## 改善箇所説明図

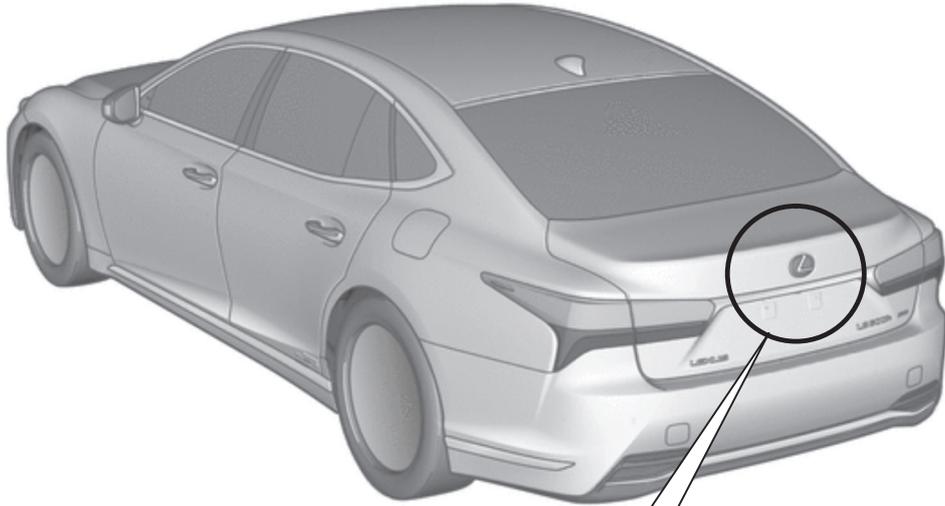
不具合発生箇所

パーキングサポートブレーキシステムにおいて、後方カメラ制御プログラムが不適切なため、後退時に歩行者を検知できない場合がある。そのため、衝突被害軽減ブレーキが正常に作動しないおそれがある。

全車両、後方カメラ制御プログラムを対策仕様に修正する。

識別：改善済車両には車台番号打刻のハイフン位置上部に黄色ペイントを塗布する。
